# RAPPORT DE JURY

## CONCOURS D'ARCHITECTURE DE PAYSAGE PLURIDISCIPLINAIRE

### L'AMÉNAGEMENT DU TERRAIN NO.066 ET DE SES ABORDS

#### TENUE DU JURY - ÉTAPE 1

# PROPOSITION 021MM NATURE EN SPECTACLE

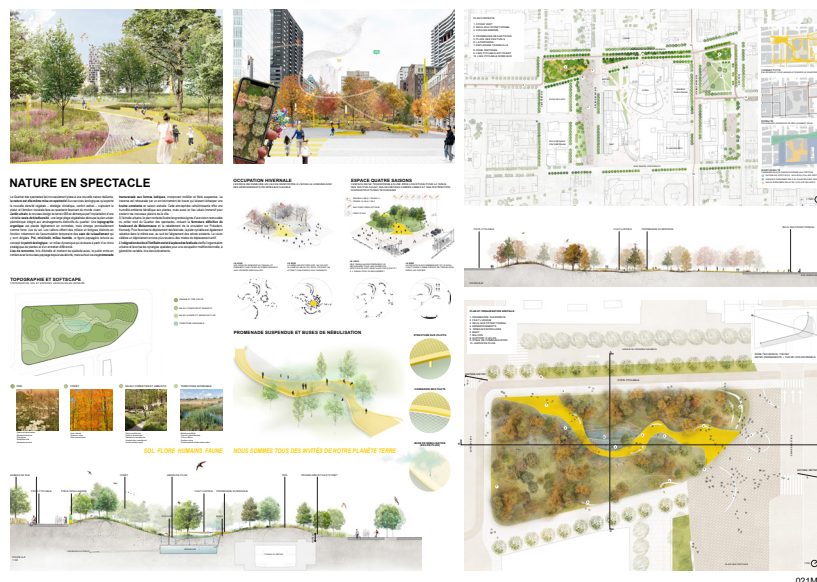
La proposition remplit les critères d'évaluation et reste assez simple, tout en étant contemporaine. L'aspect organique de la passerelle est également salué. Toutefois, la forme de celle-ci mériterait d'être retravaillée afin d'obtenir un geste plus harmonieux et fluide, particulièrement aux extrémités du parcours. Cet élément qui est au cœur du projet mériterait d'être davantage précisé et contrôlé. La configuration exacte du parcours devrait davantage être ancrée dans le contexte et l'environnement immédiat.

Les besoins liés à la présence de l'arrière-scène sont comblés assez justement. Toutefois, la relation avec la place des festivals mériterait d'être retravaillée. Le jury aimerait que davantage d'attention soit accordée dans l'arrimage avec la Place des Festivals et ses éléments existants. Le pavage au sol n'est pas fidèlement représenté et un souci de cohérence entre les aménagements existants au pourtour du site et le projet devra être apporté. La transition entre la place minérale et le secteur plus végétalisé doit être raffinée. Il serait crucial de mieux définir cette limite. Le jury soulève qu'une meilleure fusion ou entrelacement des deux espaces, minéral et végétal, serait souhaitable.

Le jury se questionne sur la matérialité et la tectonique de la passerelle. Est-ce que la couleur jaune sera durable? Est-ce que l'utilisation et l'accessibilité du caillebotis en hiver, avec la présence de glace, est réaliste et sécuritaire? Quelle est la durabilité des filets? Comment la passerelle sera-t-elle entretenue?

Le jury aimerait que l'équipe se questionne sur la nécessité de surélever la passerelle sur toute sa longueur. Quelle sera la nature du sol et de la végétation sous celle-ci? Le jury questionne également son élévation dans l'idée de la rendre plus durable et pérenne.

Le jury aimerait que l'équipe se penche davantage sur la question d'inclusivité et d'accessibilité universelle. En effet, il est souhaité que tous les types d'utilisateurs puissent profiter de l'ensemble de l'espace public proposé.

Le geste écologique est fort et apprécié par le jury. Celui-ci devra cependant être davantage raffiné à l'étape 2. Entre autres, le jury aimerait voir la stratégie de gestion de l'eau développée de manière intégrée sur le site afin de maximiser le plein potentiel du jardin de pluie. Le jury souhaite également connaître les stratégies pour contrer les impacts négatifs du piétinement des sols par les gens qui souhaiteront accéder à ce futur espace boisé autrement que par la passerelle. Le jury apprécie la légère topographie qui se veut assez discrète, mais qui permet une plantation en pleine terre adéquate pour la croissance des végétaux.

# PROPOSITION 052LA LE JARDIN D'ÉMILIANO

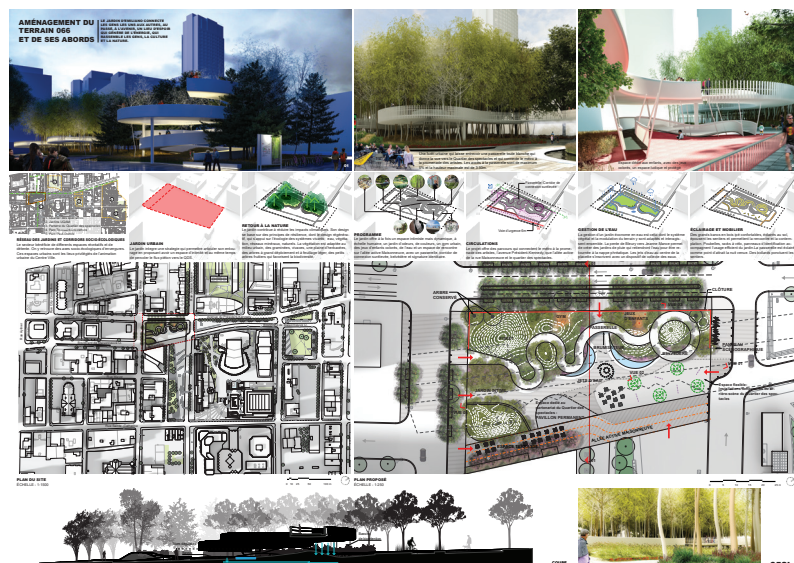
Le projet offre une lecture claire et simple. Le parti pris d'un élément circulaire au sein de la ville et du tissu urbain qui privilégie habituellement les formes orthogonales est salué par les jurés. Toutefois, l'intégration des contraintes logistiques liées aux installations du quartier des Spectacles mériterait d'être davantage résolue. La configuration de l'espace d'arrière-scène est questionnée par le jury, tout comme son intégration au reste de la proposition. La présence d'un pavillon permanent est également questionnée par le jury. Finalement, l'intégration réussie de la voie d'accès sur le boulevard de Maisonneuve est soulignée par les jurés.

Le jury souhaiterait avoir davantage d'informations et de précision quant à l'entretien de la passerelle et à son statut durant la période hivernale. L'ensemble des enjeux fonctionnels reliés à celle-ci, afin qu'elle puisse rester fonctionnelle à longueur d'année doit être davantage réfléchi et développé. Le jury souhaiterait être convaincu de l'utilisation de celle-ci, et ce, pendant toutes les périodes de la journée et de l'année.

L'ensemble de la proposition est clair, mais certaines interfaces pourraient être mieux traitées et abordées. Le coin de la rue Bleury et de l'avenue Président-Kennedy aurait avantage à être mieux réfléchi et résolu. D'une certaine façon, la proposition ne semble pas assez accueillante depuis la rue Bleury et semble tourner le dos à l'avenue Président-Kennedy. Le jury se questionne également sur la configuration de la rue Jeanne-Mance. L'ensemble des approches au site doivent être repensées et retravaillées afin de proposer des passages sécuritaires et optimaux sur l'ensemble du périmètre. En effet, le jury se questionne sur le besoin possible d'une sortie additionnelle. Finalement, le jury mentionne les enjeux de sécurité liée au tracé fortement courbé.

Le jury invite l'équipe finaliste à explorer davantage la gestion de l'eau sur le site, et ce, dans une vision écologique et innovante. La présence d'un couvert végétal assez important est saluée, toutefois le jury se questionne sur la relation entre la passerelle et celui-ci. Le jury souhaite connaître les stratégies pour contrer les impacts négatifs du piétinement des sols par les gens qui souhaiteront accéder à ce futur espace boisé autrement que par la passerelle. La hauteur exacte de la passerelle et le type de végétaux qui poussera sous celle-ci doivent être réfléchis. Quelle sera exactement la teneur de cet espace couvert? La relation entre la passerelle et la végétation doit être plus finement étudiée. Le jury se questionne sur la dissociation et le manque de contact entre la passerelle et les zones plantées. Finalement, quel sera le paysage végétal dans les premières années de réalisation du projet? Le temps de développement des végétaux ne permettra pas de créer avant plusieurs années une ambiance telle que présentée dans la proposition. Le jury souhaiterait avoir davantage de détails sur l'évolution de la proposition dans le temps.

# PROPOSITION 555LA HYPERNATURE 066

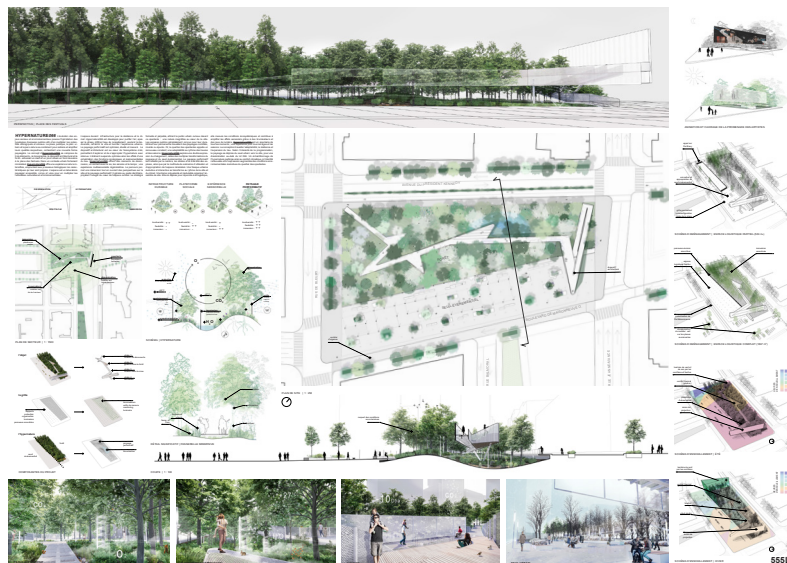
Le concept de passerelle permettant de survoler la végétation, de se détacher des bruits véhiculaires et d'ainsi générer une expérience immersive dans la forêt est apprécié par le jury. Le potentiel d'un tel couvert végétal est intéressant, mais le jury souhaiterait que le développement de cette importante canopée soit davantage détaillé. L'écran de projection qui dialogue avec la promenade des Artistes est très intéressant et ouvre la porte à de multiples appropriations.

Le jury se questionne sur l'expérience qui sera réellement dégagée de ce lieu. En effet, l'idée de la passerelle ne permet pas nécessairement l'accès à la forêt. Le jury souligne qu'il serait intéressant de bonifier le parcours de cet élément suspendu en y multipliant le nombre d'accès. Davantage de parcours, aux profils variés, tout en permettant l'accessibilité universelle, pourrait être une avenue intéressante à explorer. Dans cette même optique, il est également conseillé de limiter les parcours aux distances de trajet trop longues. Le jury souligne que l'actuelle proposition génère davantage la création d'un lieu de passage que d'un lieu de rencontre et de repos. Une réflexion plus approfondie sur ce thème et les réels besoins tel qu'énoncé dans le programme de concours devrait être envisagée.

Le jury souhaiterait avoir davantage d'informations au sujet de la passerelle. Il semble que la structure de celle-ci soit minimisée dans les perspectives présentées. A l'étape 2, il serait nécessaire de détailler et représenter fidèlement l'aspect que celle-ci prendra. Le jury se questionne également sur la largeur et la géométrie exacte de celle-ci. L'entretien qui sera nécessaire et ce, pendant toutes les saisons de l'année doit être également abordé.

Le jury souligne la pertinence de la proposition qui répond adéquatement et simplement aux exigences écologiques liées à la création d'îlots de fraîcheur. La proposition, qui est très élaborée, répond à plusieurs enjeux par des solutions innovantes. Le jury se questionne toutefois sur la nature du sol et des végétaux qui se trouveront sous la passerelle. La hauteur de la structure, les dimensions et le parcours exact de celle-ci aurait également avantage à être peaufinée et ajustée. Le jury souhaite connaître les stratégies pour contrer les impacts négatifs du piétinement des sols par les gens qui souhaiteront accéder à ce futur espace boisé autrement que par la passerelle. L'attention qui a été apportée à la compréhension des effets climatiques, éoliens et d'ensoleillement est appréciée par le jury. La proposition suggère un espace public sain, à partir de moyens biophiliques, qui permet une acoustique intéressante et une évapotranspiration efficace. L'important effort de végétalisation est salué par le jury. Celui-ci invite l'équipe à continuer dans la même lignée afin de créer un lieu de fraîcheur via la plantation et de démontrer l'atteinte des résultats micro-climatiques présentés dans la proposition et d'élaborer sur les moyens de communiquer ces données climatiques au public. La concentration de la végétation dans une seule zone unifiée et connectée est appréciée et rassure le jury sur la pérennité de la végétation.
